**PROGRAMA VISITA ÀS ESCOLAS**  
**AValiação DA INFRAESTRUTURA DA ESCOLA**  
**MUNICIPAL DE EDUCAÇÃO BÁSICA MARILCE BENEDITA DE ARRUDA**  
**MUNICÍPIO DE VÁRZEA GRANDE - MT**

**SETEMBRO/2019**

## PROGRAMA VISITA ÀS ESCOLAS RELATÓRIO DE LEVANTAMENTO

**Objeto da fiscalização:** Avaliar a infraestrutura da Escola Municipal de Educação Básica Marilce Benedita de Arruda

### Piso de sala de aula desgastado

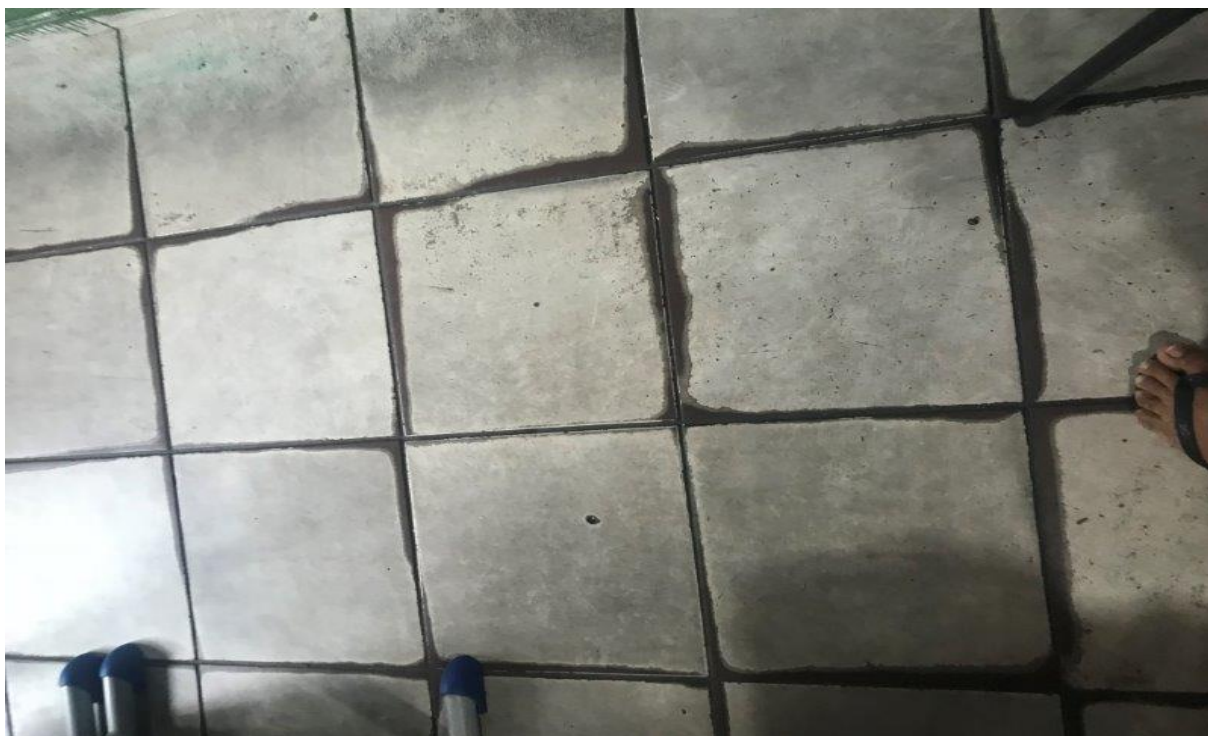
| <b>Problemas identificados</b>      | Verificou-se que os azulejos do piso estão totalmente desgastados nas salas de aula, na cozinha e nos corredores. Verifica-se a necessidade de substituição dos azulejos. |

| <b>Análise da equipe técnica</b>    | Observou-se que os pisos da escola continuam desgastados, necessitando substituição.                                                                                      |

**Sanitário feminino pequeno – porta não abre totalmente e encosta no vaso**

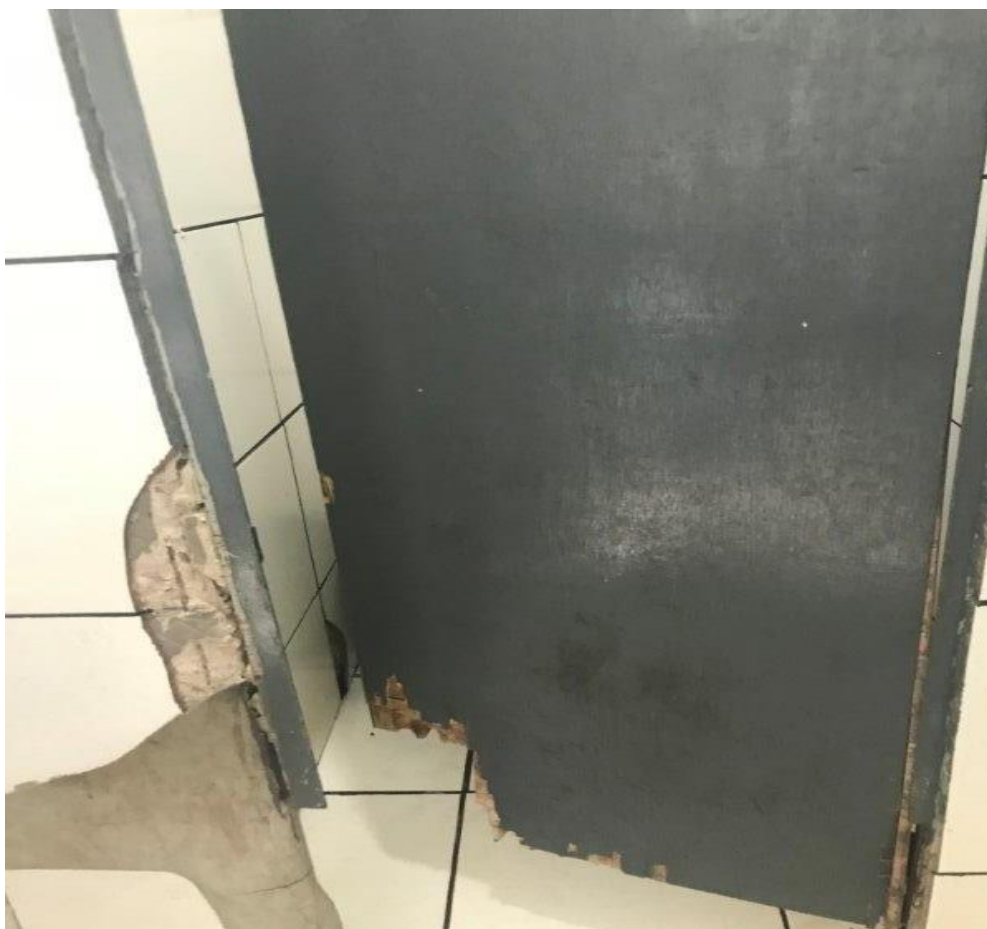
| <b>Problemas identificados</b>      | Verificou-se uma série de problemas nos sanitários da escola: 1) os boxes são tão pequenos que a porta não abre totalmente (pega no vaso); 2) há portas danificadas e/ou não pintadas; 3) há box sem porta; 4) vasos sem assento e sem tampa; 5) acionadores de descarga danificados; 6) torneiras quebradas; 7) chuveiro sem ralo. Verifica-se a necessidade de reparos nos sanitários. |

| <b>Análise da equipe técnica</b>    | Observou-se que os banheiros precisam de reforma geral, visto que permanecem os seguintes problemas: os boxes são tão pequenos que a porta não abre totalmente; as portas continuam danificadas, box sem porta; vasos sem assento e sem tampa; acionadores de descarga danificados, chuveiro sem ralo, torneira quebrada.                                                                |

### Fiação exposta na sala do 4º ano D

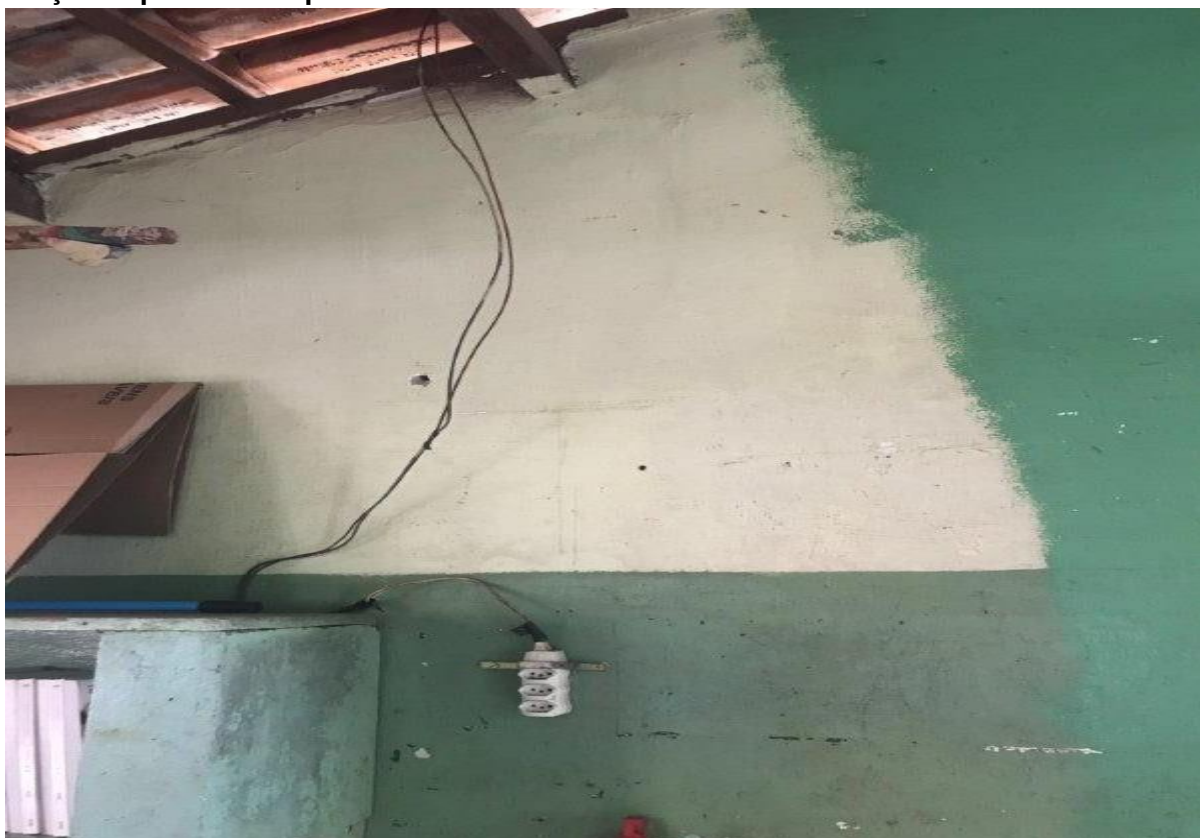
| <b>Problemas identificados</b>      | Verificou-se a existência de fiação exposta no depósito e em salas de aula (4º ano A e D), inclusive há riscos de as crianças sofrerem acidentes elétricos. Faz-se necessária a correção do problema.                           |

| <b>Análise da equipe técnica</b>    | Verificou-se que foi colocada a caixa no interruptor do ar condicionado da sala de aula do 4º ano D, entretanto ainda foi observado ponto com fiação exposta. Verificou-se que existem outras salas de aula com fiação exposta. |

### Quadro de salas de aula brancos e utilizam pincel

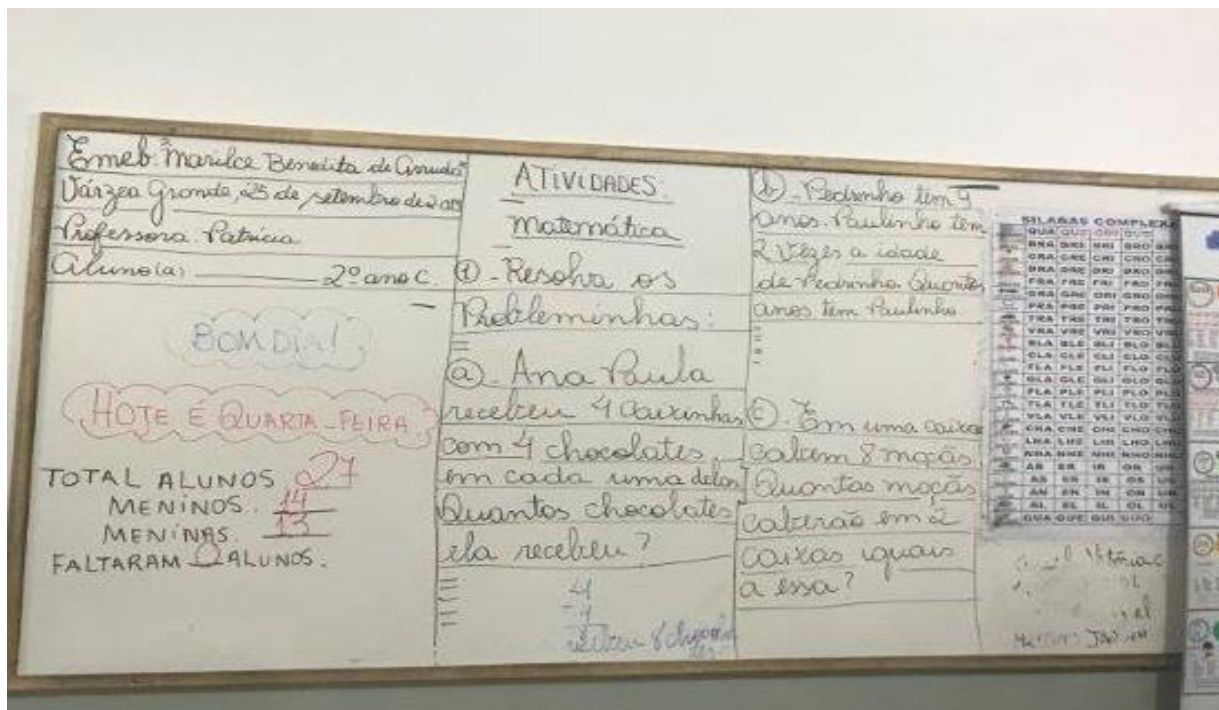
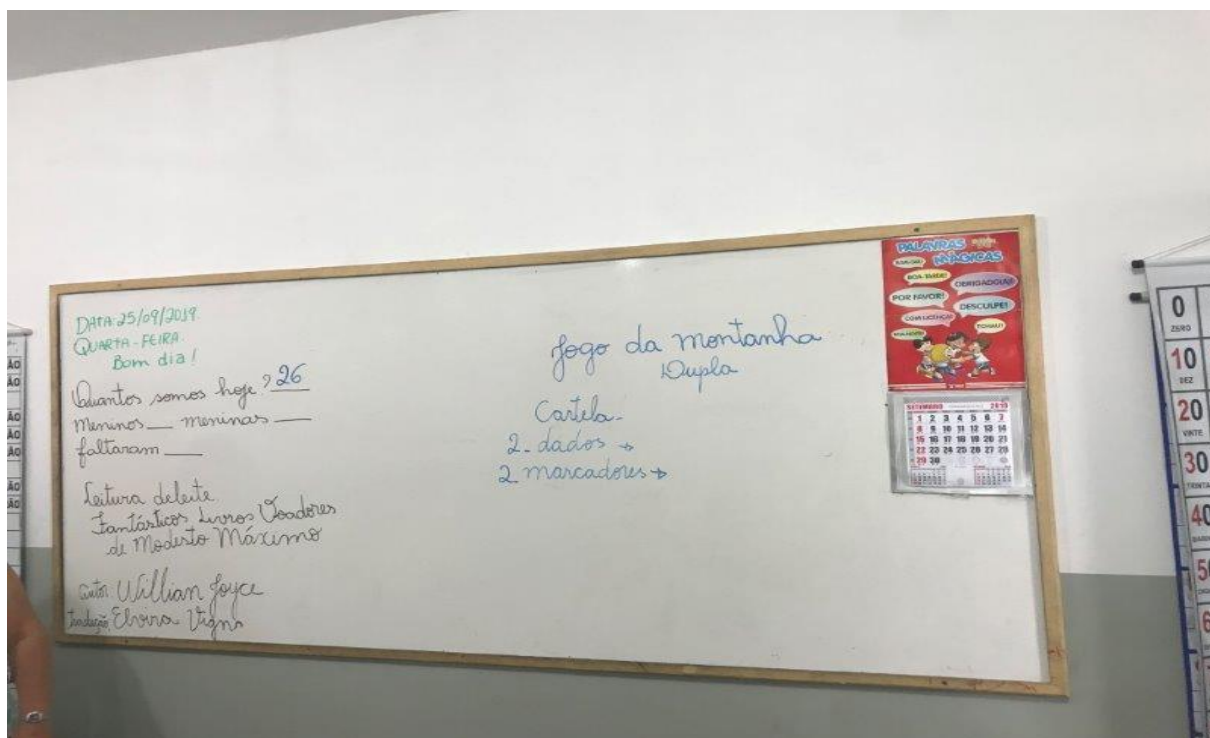
| <b>Problemas identificados</b>      | Verificou-se que os quadros de algumas salas de aula exigem o uso de giz e estão bastante danificados/desgastados (sala do Pré B e C – 5 anos). Sabe-se que o pó do giz é prejudicial à saúde dos alunos e professores. Assim, o ideal seria a substituição desses quadros, por quadros que permitam a utilização do pincel. |

| <b>Análise da equipe técnica</b>    | Os quadros das salas de aula da escola são brancos e utilizam pincel.                                                                                                                                                                                                                                                        |
